## 2011年11月28日 制動装置（ブレーキホース）の不具合

### リコール届出一覧表

リコール届出番号	外-1798		
届出者の氏名又は名称	プジョー・シトロエン・ジャポン株式会社 代表取締役 上野 国久 (製作国：フランス共和国) (製作者名：オートモビル・プジョー) (問い合わせ先：0120-840-240)		
不具合部位（部品名）	制動装置（ブレーキホース）		
基準不適合状態にあると認める構造、装置又は性能の状況及びその原因	左右のリア・ブレーキホースにおいて、配管取付け角度の管理が不適切であったため、隣接するリア・サスペンションスプリングに接近し過ぎているものがある。そのため、そのままの状態で使用続けると、ブレーキホースがリア・サスペンションスプリングと接触し、穴が開き、ブレーキフルードが漏れ、最悪の場合、ブレーキが利かなくなるおそれがある。		
改善措置の内容	全車両、リア・ブレーキホース配管状態を確認し、配管の取付け角度が不適切なものは位置を修正し、ブレーキホースに損傷のあるものは新品に交換する。		
不具合件数	0件	事故の有無	なし
発見の動機	本国メーカーからの情報による。		
自動車使用者及び自動車分解整備事業者に周知させるための措置	使用者：ダイレクトメールにて通知する。 自動車分解整備事業者：日誌連発行の機関誌に掲載する。 対策実施済車両：対策実施済車両には、ブレーキキャリパーに近いリア・ブレーキホース部分に黄色のマーキングを実施し、運転者席側ドア開口部のドアロックストライカー付近に外-1798のステッカーを貼付する。

### 改善箇所説明図

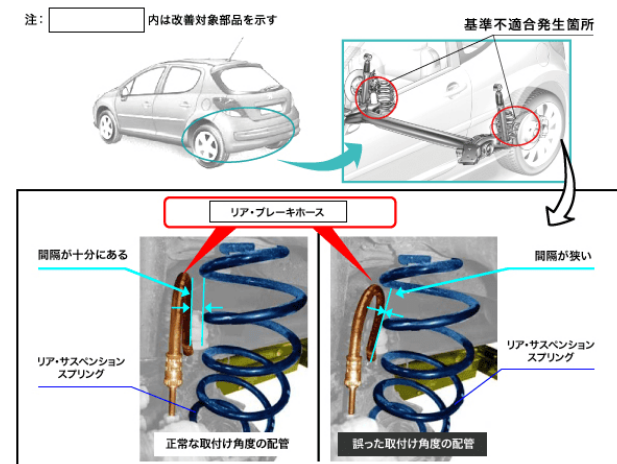
左右のリア・ブレーキホースにおいて、配管取付け角度の管理が不適切であったため、隣接するリア・サスペンションスプリングに接近し過ぎているものがある。そのため、そのままの状態で使用続けると、ブレーキホースがリア・サスペンションスプリングと接触し、穴が開き、ブレーキフルードが漏れ、最悪の場合、ブレーキが利かなくなるおそれがある。

全車両、リア・ブレーキホース配管状態を確認し、配管の取付け角度が不適切なものは位置を修正し、ブレーキホースに損傷のあるものは新品に交換する。

ブレーキキャリパーに近いリアブレーキホース部分に黄色のマーキングを実施し、運転席のドア開口部にリコールステッカーを貼付する。
